**PROCEDIMENTO DE AVALIAÇÃO DE IMPACTE AMBIENTAL**

**"Hotel Quinta da Penha"**

Processo AIA\_18/2023

**PARECER TÉCNICO FINAL**

Fig 12-Situação existente e simulação proposta (Fonte: aditamento ao EIA)

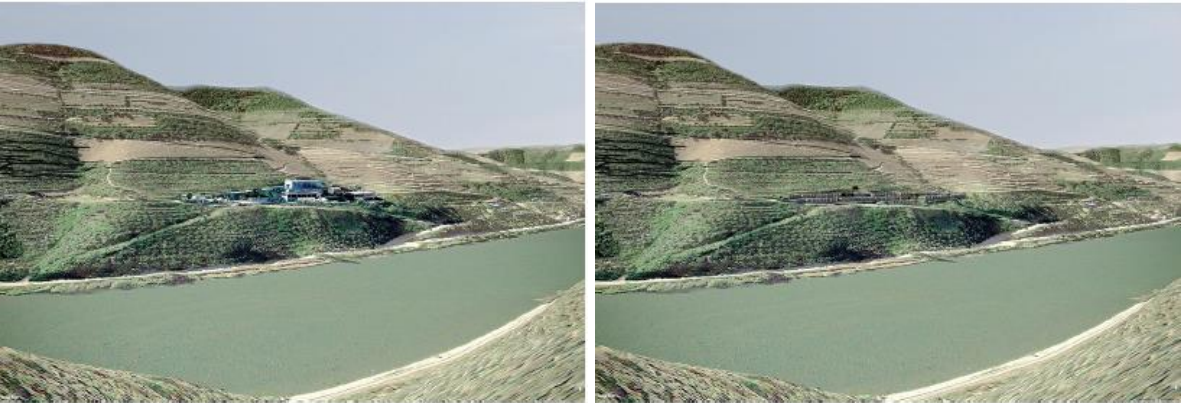
peça desenhada AP\_05.00\_01 foi ainda completada com um corte explicativo (Corte AA') na zona dos patamares do estacionamento, que evidencia a intenção de diminuir o impacto visual do estacionamento na paisagem, com recurso a pérgulas plantadas com espécies trepadeiras de folha persistente, integradas nas zonas verdes propostas a plantar, e adossadas e enquadradas nas zonas verdes envolventes a preservar.

Na zona de estacionamento está prevista a criação de uma estrutura de latada, com plantação de trepadeiras, com o objetivo de ocultar os carros e diminuir o impacto visual na paisagem.
